福島第一原子力発電所 特定原子力施設に係る実施計画変更比較表（第Ⅱ章 2.2 原子炉格納容器内窒素封入設備）

変 更 前	変 更 後	変 更 理 由
<p>2.2 原子炉格納容器内窒素封入設備 2.2.1 基本設計</p> <p>(中略)</p> <p>2.2.1.5 主要な機器 2.2.1.5.1 系統構成 原子炉格納容器内窒素封入設備は窒素ガス分離装置3台を高台に設置し、ヘッダを介して1～3号機へ窒素を封入しており、窒素ガス分離装置の単一故障によって窒素封入が長期間停止することを防止する。また、窒素ガス分離装置の定期的な機能確認を単独で行えるようにするとともに、系統を隔離しての補修作業が可能となるようにする。更に、高台に<u>非常用窒素ガス分離装置及び</u>専用のディーゼル発電機（以下、D/Gという）を設置する。主要設備構成を以下に記載する。（添付資料-1）</p> <p>(1) 窒素ガス分離装置 原子炉格納容器内窒素封入設備は、3台の窒素ガス分離装置をヘッダを介して連結し、1～3号機の原子炉圧力容器及び原子炉格納容器へ窒素を封入できるように構成される。なお、<u>2台の</u>窒素ガス分離装置については所内電源系統の他に独立した専用のD/Gからの受電が可能である。 <u>また予備としては所内電源系統から独立した専用のD/Gから受電する非常用窒素ガス分離装置を配置する。</u></p> <p>(中略)</p> <p>(3) 電源 <u>常用の</u>窒素ガス分離装置は、複数系統の所内高圧母線から受電できる構成とする。外部電源喪失の場合でも、非常用所内電源から電源を供給することで<u>常用の</u>窒素ガス分離装置のいずれか1台の運転が可能な構成とする。 また、窒素ガス分離装置<u>A、B及び非常用窒素ガス分離装置</u>には専用のD/Gを有しており、全交流電源喪失の場合でも窒素の封入が可能となる設備とする。</p> <p>(中略)</p> <p>2.2.1.6 自然災害対策等</p> <p>(中略)</p> <p>(3) 豪雨 窒素ガス分離装置は設計上、側溝が整備されているエリアに設置し、<u>また</u>コンテナ内<u>や屋根カバー</u><u>一内に設置</u>することから、豪雨に耐えうる構造としている。 屋外の窒素封入ラインは、全て屋外仕様品を用いており、豪雨による機器への影響は受けない設計としている。屋内の窒素封入ラインは、各号機原子炉建屋内及びタービン建屋内に設置しているため、豪雨による設備損傷の恐れはない。 万一の損傷を考慮し、高台に窒素ガス分離装置を設置し、ホースや取り付け治具についても予備品を準備し、速やかに窒素の封入が再開できるようにする。</p> <p>(4) 強風(台風・竜巻) 窒素ガス分離装置は、コンテナ<u>や屋根カバー</

図-1 原子炉格納容器内窒素封入設備 系統概略図

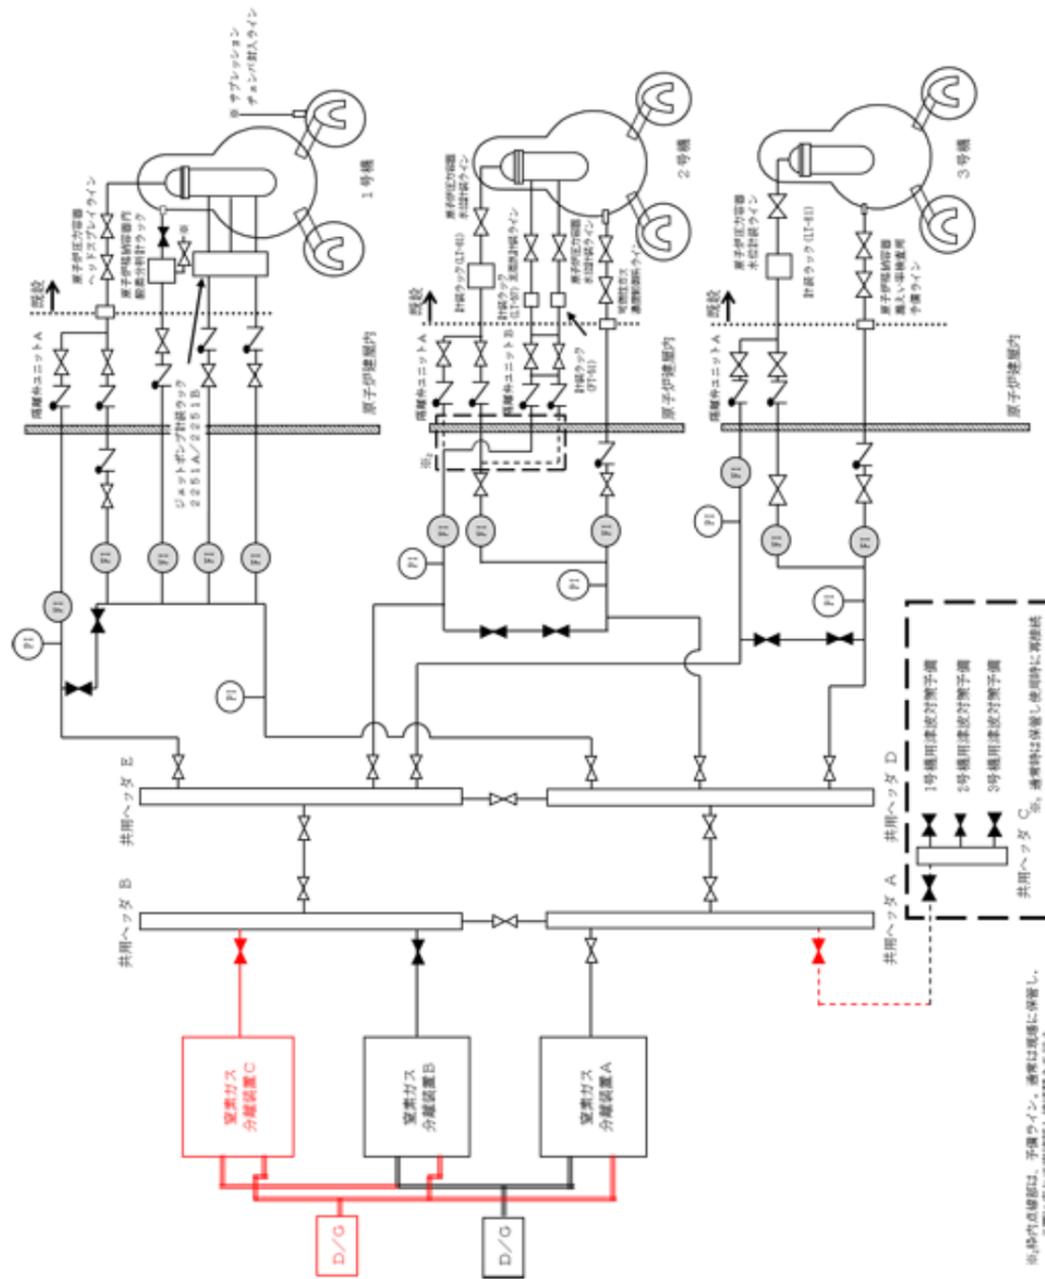
窒素封入設備の系統構成変更及び窒素ガス分離装置C取替に伴う変更
